Hærens Materielkommando

# MATERIELFAGLIG BEKENDTGØRELSE

Nr.: THB-2300-918-25/6

Emne: Land-Rover 88", 4x4, TERR, 24V, diesel.  
Afspærring af olie kølers gennemløb.

Oliekølesystem på LARO 88", 4x4, TERR, 24V, D.

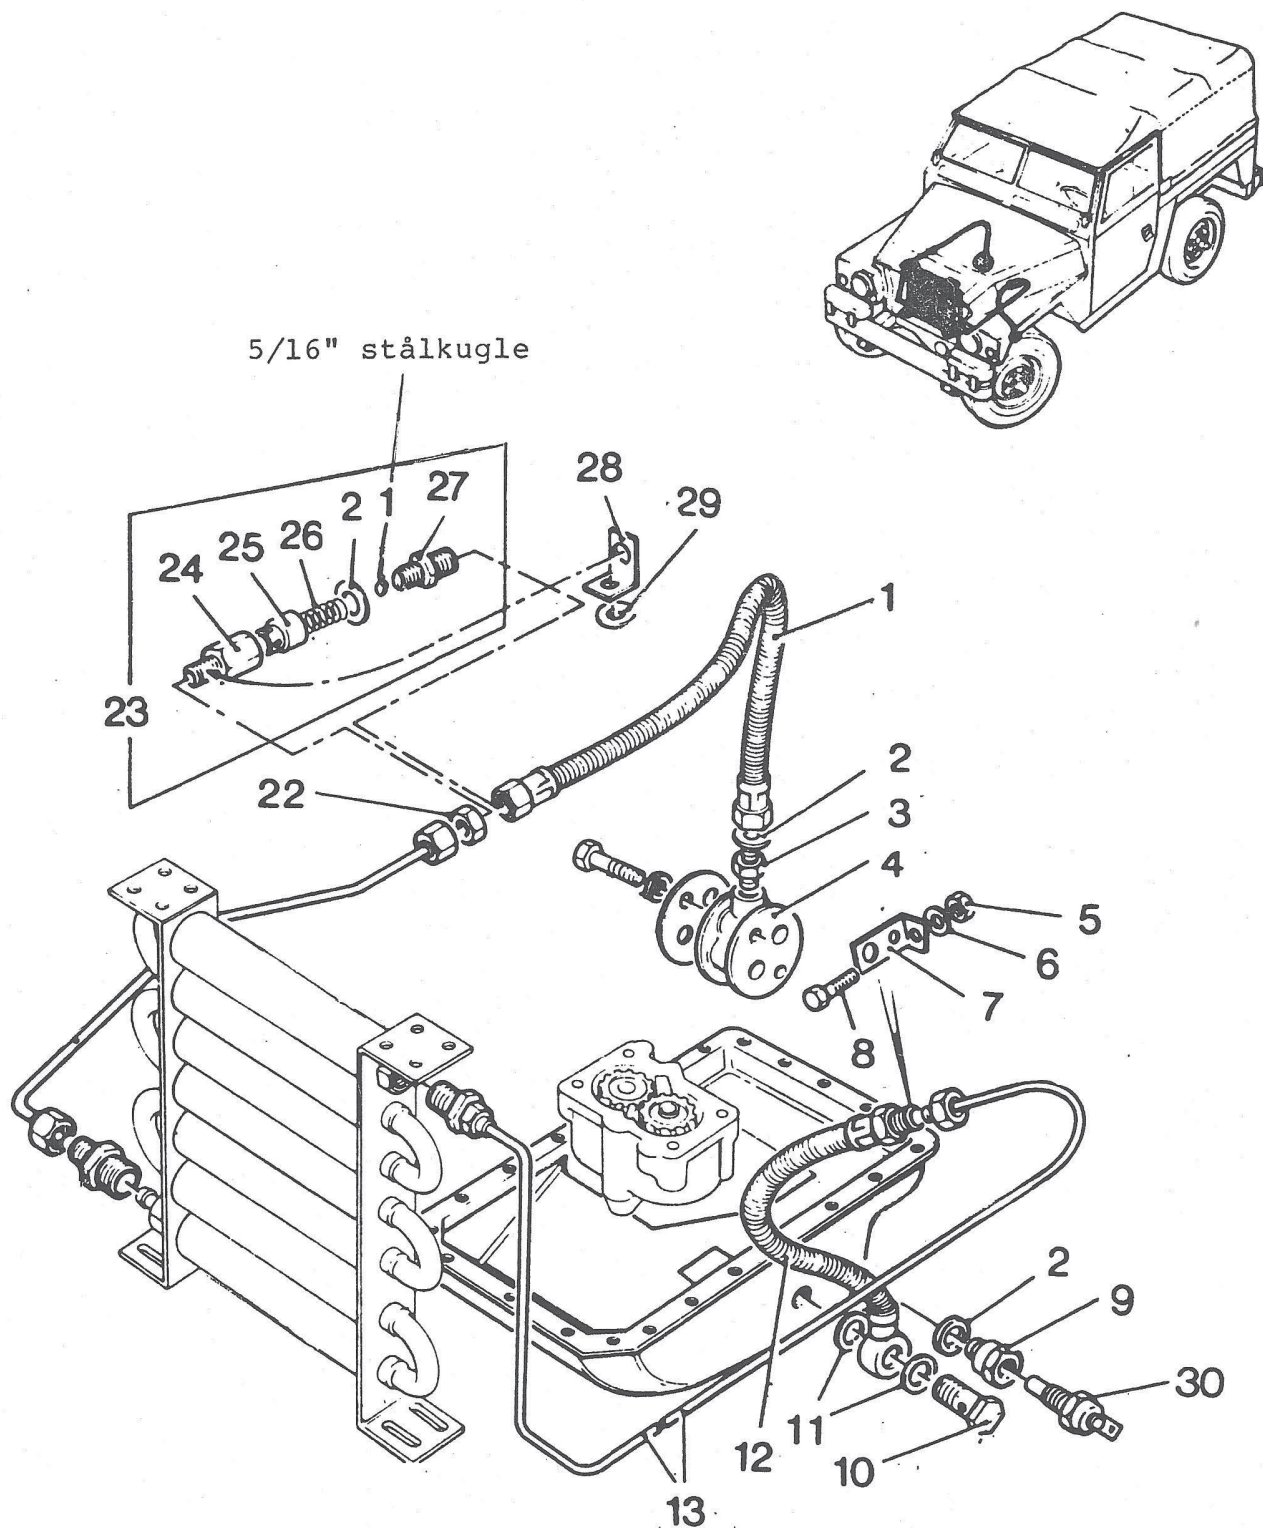
Gennemstrømningen i olie køleren afbrydes ved montering af 1 stk. 5/16" stålkugle, mrk. 1 i indramningen på bilaget, som monteres imellem fjeder 26 og nippel 27. Kuglen monteres i sædet i 27 og foretages snarest belejligt og senest i forbindelse med først-kommende 2-3 ECH faglige eftersyn.
